Resolución No. 006-SCAHP-2022

Asunto: Proyecto definitivo de rehabilitación y obra nueva denominado: “Sitio de desarrollo y ayuda comunitaria cafetería Parroquia San Pedro de Cumbayá”, se desarrolla en el lote con predio N° 130745 y clave catastral N° 1051606002, ubicado en las calles Juan Montalvo, Gabriel García Moreno y Francisco de Orellana, barrio Cumbayá Cabecera, parroquia Cumbayá, propiedad de CONSEJO GUBERNATIVO DE BIENES ARQUIDIOCESANOS DE QUITO.

Imagen 5. Implantación propuesta arquitectónica.
Fuente: Planos Arquitectónicos, 2022.

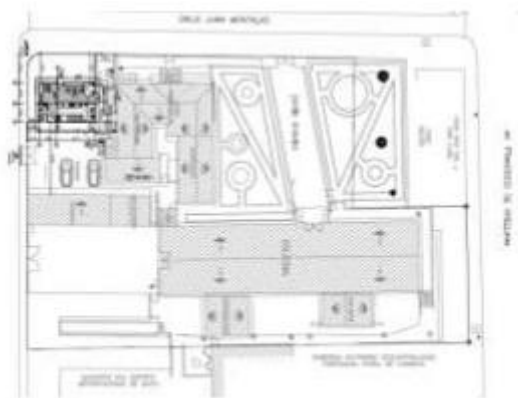
- El área bruta total de construcción es de 1630.05 m² de acuerdo al cuadro de áreas presentado en lámina 6/8 de la propuesta arquitectónica.
- El COS TOTAL propuesto es de 49.90 % y el COS total del IRM es 210%.

- El COS en Planta Baja propuesto es de 47.82 % y el COS en Planta Baja del IRM es 70%.

Imagen 6. Implantación propuesta arquitectónica.
Fuente: Planos Arquitectónicos, 2022.

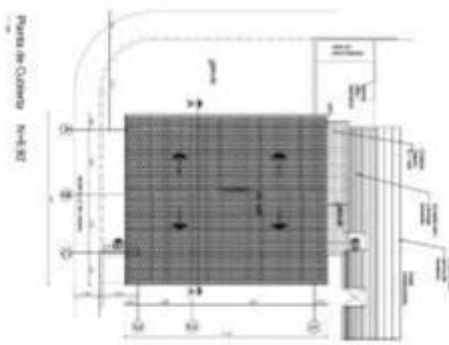
- Con respecto a la forma de ocupación del predio N°130745, el Informe de Regulación Metropolitana (IRM), la forma de ocupación del suelo es (H): Áreas Históricas.
- El predio cuenta con frente hacia 3 calles.
- Presenta adosamientos parciales hacia las colindancias este y sur.

Imagen 8. Composición Funcional Propuesta de Cafetería.
Fuente: Planos Arquitectónicos. 2022.

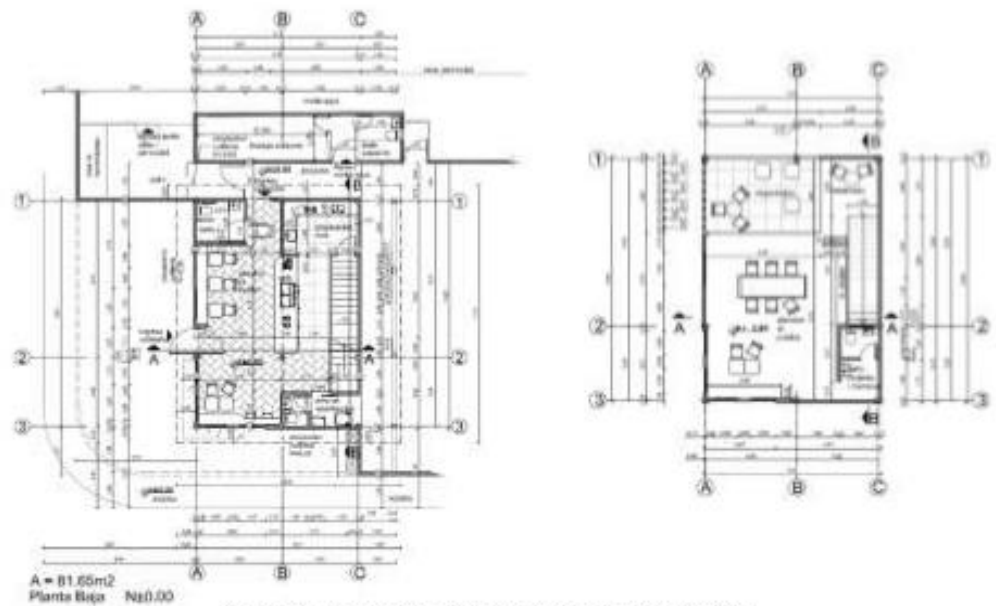
- El proyecto nuevo plantea vincular funcionalmente espacios que se encontraban sin uso con el nuevo uso de cafetería.

- La circulación horizontal y vertical se ubica estratégicamente para diferenciar las áreas públicas de las privadas, según las necesidades del programa arquitectónico.
- Los accesos peatonal y vehicular ubicados sobre la calle Gabriel García Moreno sirven de acceso al bloque de obra nueva.
- La propuesta pone en valor al patrimonio cultural edificado y mixtifica los usos.

Imagen 9. Corte A - A'.
Fuente: Planos Arquitectónicos, 2022.

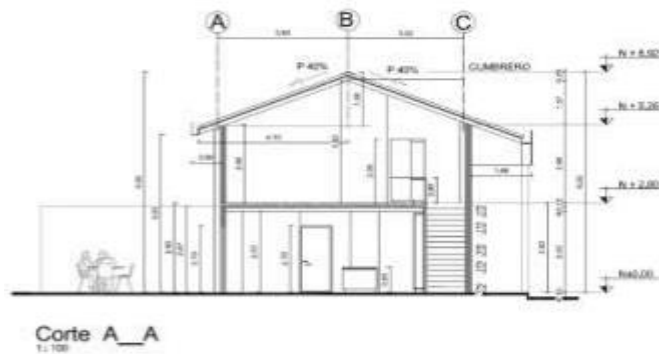
- Estructura mixta con sistema constructivo a porticado mixto con hormigón armado y perfiles metálicos.
